STACY施設 設工認

(実験用装荷物の製作及びデブリ模擬炉心の新設)

【指摘事項回答】

日本原子力研究開発機構 原子力科学研究所
臨界ホット試験技術部

燃料試料挿入管 構造図

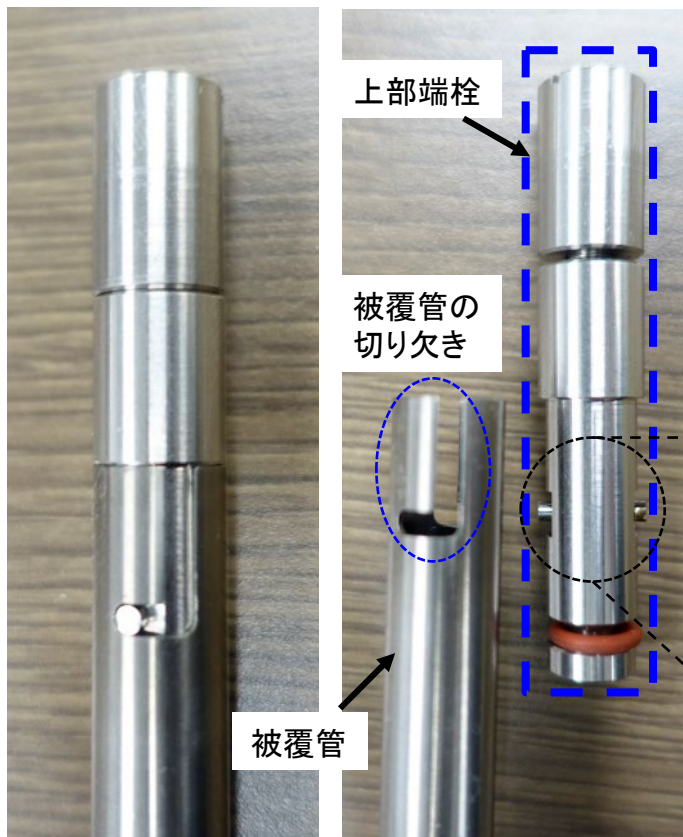
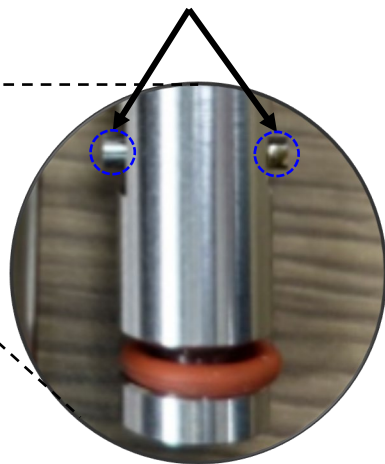
燃料試料挿入管は、放射線又は放射性物質の著しい漏えいを防止するにあたり、上部端栓を取り扱う時に容易に外れず、水密性を有する脱着式端栓にしているが、脱着式端栓はどの程度の水密性をどのように担保するのか、設計の考え方を説明すること。その際、法令要求の内容を踏まえ、放射線業務従事者に対する放射性物質の漏えい及び放射線による被ばく影響、炉室での作業時間等、実験用装荷物取扱い時の運用についても説明すること。

燃料試料挿入管は、少量核燃料物質であるデブリ模擬体を封入して使用するため、放射線及び放射性物質の著しい漏えいを防止するように上部端栓が容易に外れない設計としている。燃料試料挿入管の使用概要をP.10に、上部端栓の構造をP.11に示す。

設工認申請書の構造図に被覆管の下端から切り欠き位置までの寸法を記載して補正する。
(赤破線部)

上部端栓の突起部分を被覆管の切り欠きに引っ掛けることで、上方に引っ張るだけでは外れない構造

- 上部端栓の上半分をねじ込むことで、Oリングが徐々につぶれて径方向に広がる構造
- Oリングと被覆管との摩擦抵抗が増加し上部端栓が回転しにくくなるため、突起が被覆管の切り欠きから外れにくくなる構造

Oリングが径方向に広がることで被覆管から容易に外れない構造

燃料試料挿入管(上部端栓)構造図

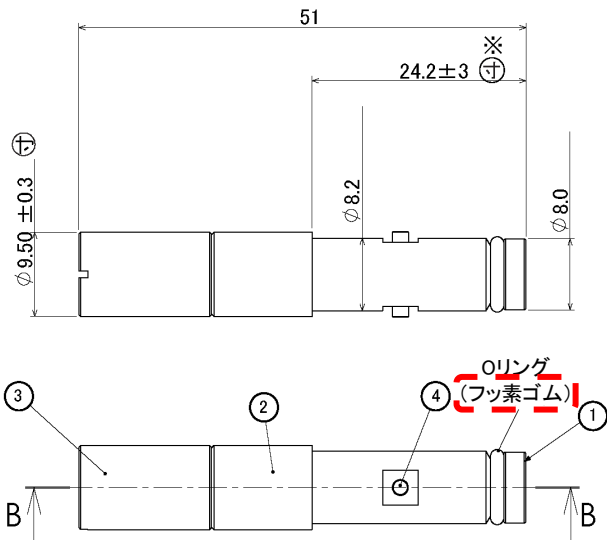
燃料試料挿入管のOリングについて、熱、放射線、着脱時の摩擦による影響を説明すること。その際、STACYの使用環境を定量的に説明すること。

STACYは、最大熱出力200Wの低出力炉であり、常温から最高使用温度80℃の範囲で運転を行う。そのため、燃料試料挿入管のOリングに高度な耐放射線性、耐熱性は要求されないが、炉心に挿入して使用することから、一般に耐放射線性、耐熱性を有することで原子力施設に用いられているフッ素ゴムを材質とするOリングを使用する設計とする。このフッ素ゴムは、実用発電炉(高出力・高圧力・高熱の炉心)の制御棒駆動系水圧制御ユニット等のパッキンとして使用実績がある材質である。燃料試料挿入管(上部端栓)の構造図(Oリングの装着状態)をP.13に示す。

上記の回答内容を設工認申請書の添付書類に記載して補正する。また、設工認申請書の本文構造図にOリングの材質(フッ素ゴム)を記載して補正する。Oリングの補正に係る記載は次頁参照。

設工認申請書の構造図にOリングの材質を記載して補正する。(赤破線部)

(a)ワンロッドスタックマージンの評価結果

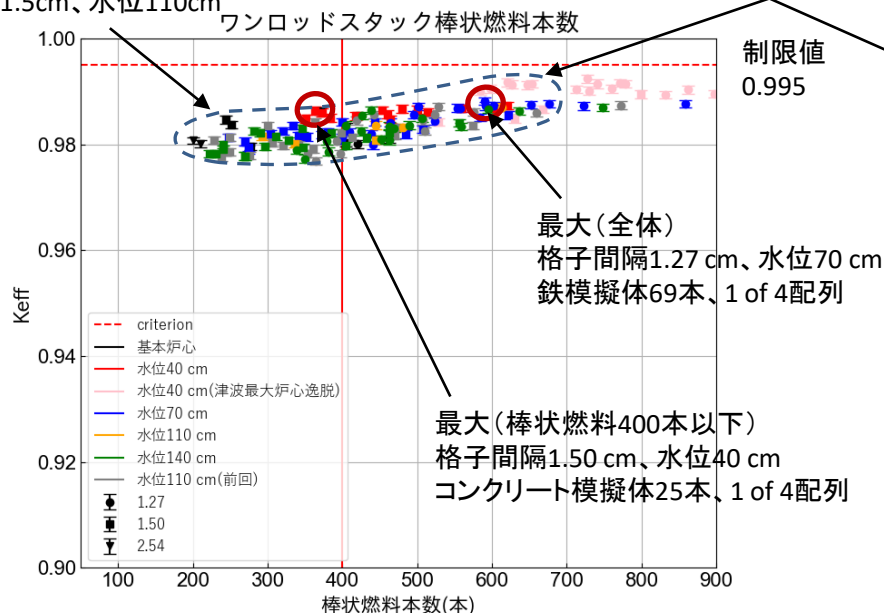
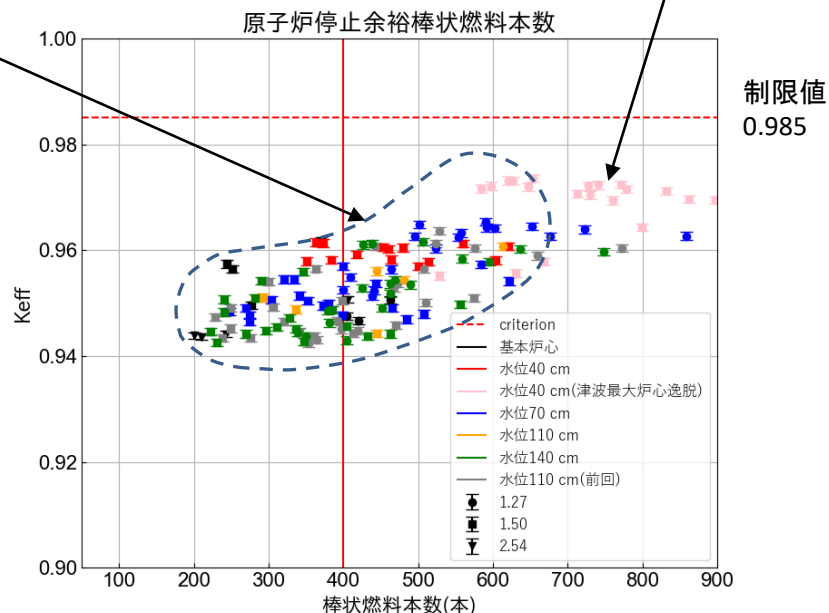
デブリ模擬炉心(1)の核特性値が制限された範囲に収まる見通しを示すこと。その際、実際に製作する本数のデブリ構造材模擬体を配置した炉心で核的制限値(原子炉停止余裕、ワンロッドスタックマージン)が確保できる見通しを示すこと。

- ・ 解析範囲を広げたことによりX軸の正の方向にデータが追加されるものの、Y軸方向には前回審査会合で提示した範囲に収まっている。
- ・ 前回審査会合資料の結果(鉄のデブリ構造材を使用した炉心が最大となった)と異なり、鉄ではなく、コンクリートのデブリ構造材模擬体を挿入した炉心が最大となった。その理由は、鉄のデブリ構造材模擬体を25本挿入した炉心は、棒状燃料が400本を超えたため集計範囲から外れたことによる
- ・ 上図に示した計算結果は、傾向を示すための例であるが、すべて原子炉停止余裕又はワンロッドスタックマージンの制限値を満足する。

以上の解析より、安全板の効果が小さくなる、つまり原子炉停止余裕を厳しくする炉心の傾向及び範囲に関する情報が拡充され、核的制限値を満足しつつ運転できる見通しが得られた。

本解析の結果を踏まえ、左記の見通しを示す解析結果を設工認申請書 第2編 デブリ模擬炉心(1)の添付書類として追加して補正する。

新しい炉心を構成する際の方針
(概念図)

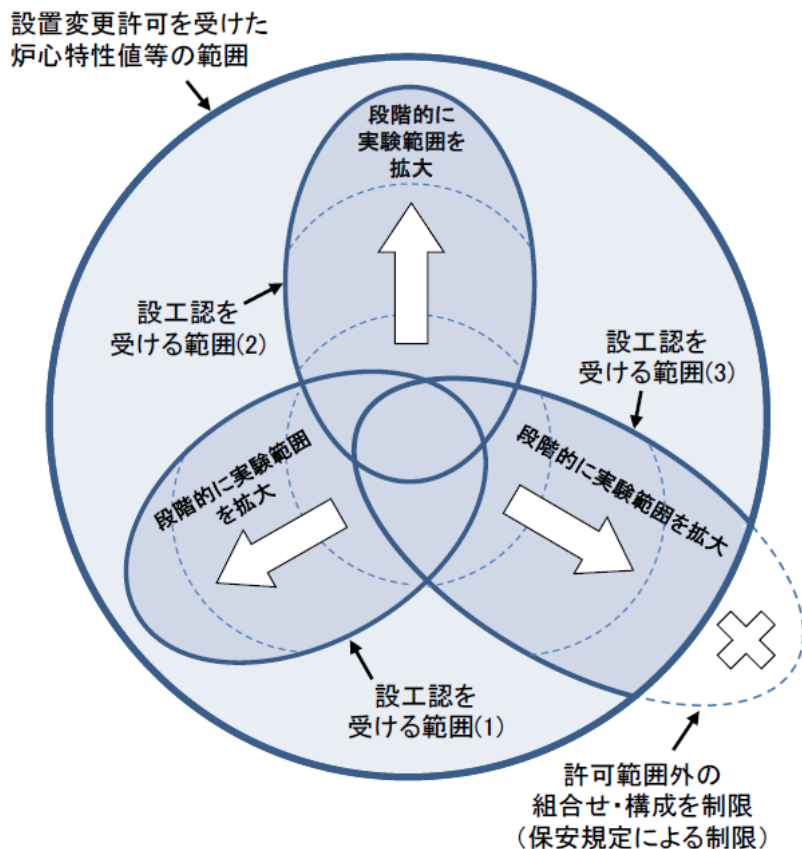
臨界実験装置で核的制限値をどのように満足させるか、考え方を説明すること。

本設工認の範囲で構成可能な炉心の組合せ(例)の中で核的制限値(原子炉停止余裕)を厳しくする炉心条件(代表炉心)においても核的制限値を満足する見通しを得たが、供用段階においても、実験炉心(実験拡張)に対し核的制限値を満足する見通しを得つつ、原子炉を運転する。具体的には、炉心構成に係る安全確認手順(燃料体等の配置、配置替えに伴う炉心特性の算定とその承認)を保安規定に定め、事前解析値と実測値との比較検証により核的制限値を満足する見通しであることを確認しつつ(※)、原子炉を運転する。(P.17参照)

なお、核的制限値を満足する見通しであることの確認において、解析値が実測値と大きく離れている場合、かつ、実測値が解析値よりも危険側(制限値に近い側)にある場合は、解析値と実測値の偏差基準(C/E値)を調整した上で改めて解析を行い、次の実験拡張における条件設定を慎重に行って再度実測値と比較・検証する。

設工認で示す工事フローとの関連で、設工認で示した「代表炉心(核的制限値を厳しくする炉心)」と、使用前事業者検査(工事が設工認に従って行われたものであることの確認)の「受検炉心」を同一とすべきとの意見もあるが、臨界実験装置の特徴及び運転目的(未知炉心・未知試料に係る核特性の実験検証)を踏まえると、代表炉心を受検炉心とする必要はないと考える。つまり、これから実験拡張して検証していく実験炉心及び実験試料装荷の限界(すなわち代表炉心)の探査は事業者が行う実験計画そのものであり、その実験拡張の際の安全確保は保安規定に定める手順によって行われることから、使用前事業者検査の受検炉心は、代表炉心を参考としつつ、製作公差、解析誤差及び事前解析の検証精度を考慮した調整幅を加味して選定する。
